## 改善箇所説明図

### 基準不適合発生箇所

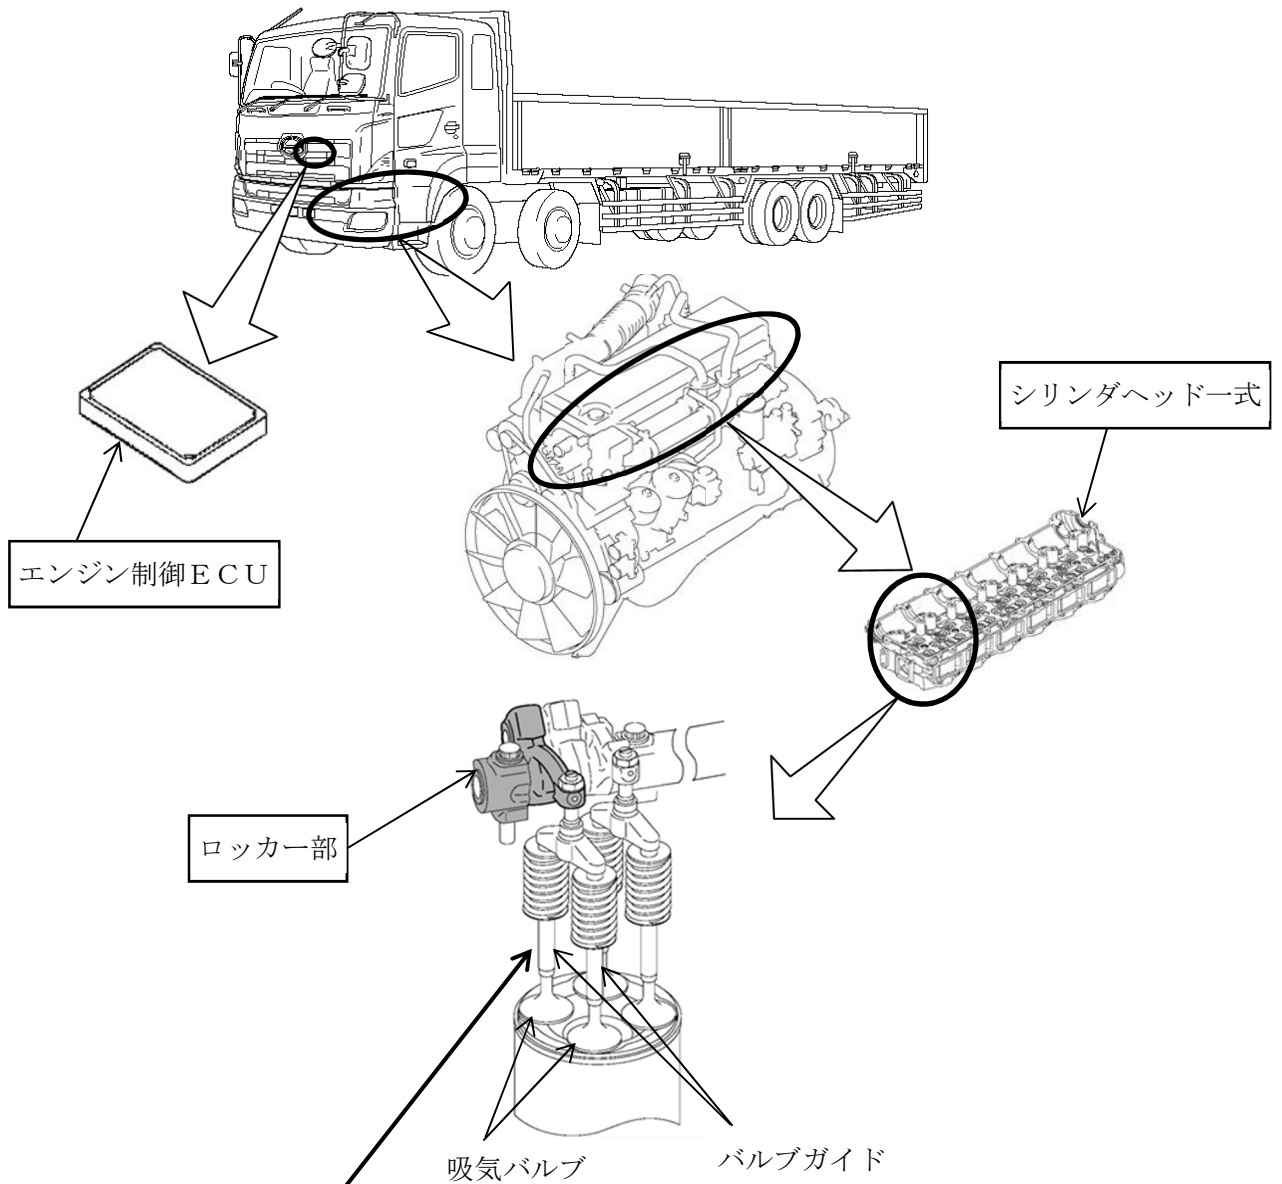
大型トラックのE13C型エンジンにおいて、吸気バルブ用ロッカー部の寸法が不適切なため、バルブが傾いた状態となりバルブガイド部が偏摩耗することがある。そのため、異常な打音や振動が発生し、そのまま使用を続けると、エンジンが停止するおそれがある。

使用者に当該不具合および予見事象を周知し、異常な打音や振動が発生した場合は、ロッカー部を対策品にシリンダヘッド一式を新品に交換する。また、一部車両はカーボンデポジットを低減するため、エンジン制御プログラムを対策プログラムに書き換える。

識別：改善済車両にはサーモスタットケースに黄色ペイントを塗布する。
